大型トラック 連結装置（フランジロックナット：第五輪カブラプレート固定用）のリコールについて

（届出日：令和7年4月8日、作業開始日：令和7年4月9日）

リコール番号 5639

改善箇所説明図

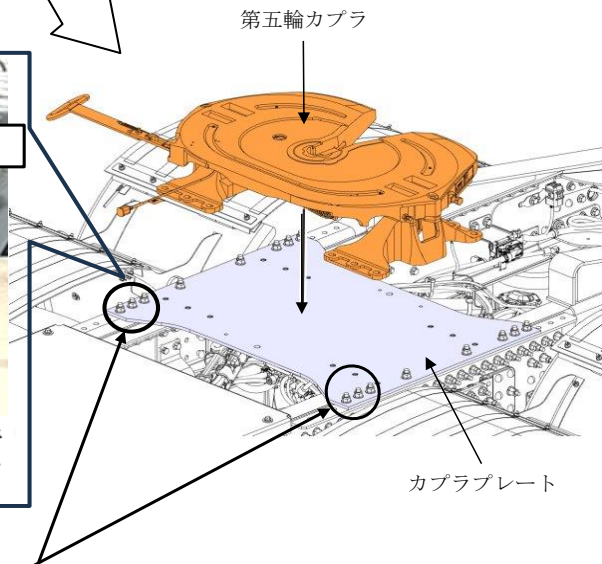
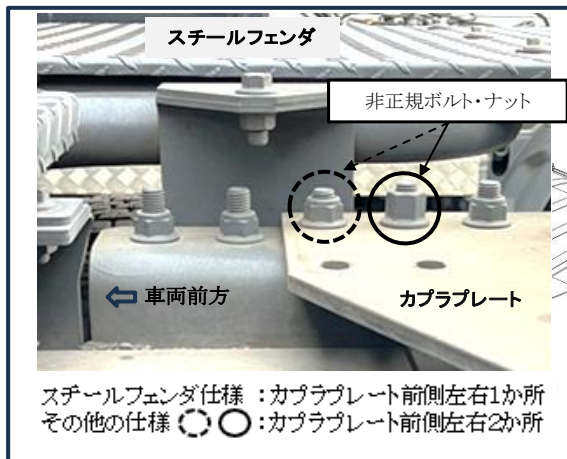
基準不適合発生箇所

重量物輸送用トラックにおいて、第五輪カブラを載せるカブラプレートの取付け工程が不適切なため、当該プレートの左右前側が非正規のボルト・ナットで締結されているものがある。そのため、そのままの状態で使用を続けると、ボルト・ナットが緩み、最悪の場合、走行中に脱落し、他の交通の妨げとなるおそれがある。

改善の内容

全車両、第五輪カブラプレートの左右前側（最大4か所）のボルト・ナットを正規品に交換する。

注： は交換する部品を示す。

識別：ロックナットに黄色ペイントを塗布する。
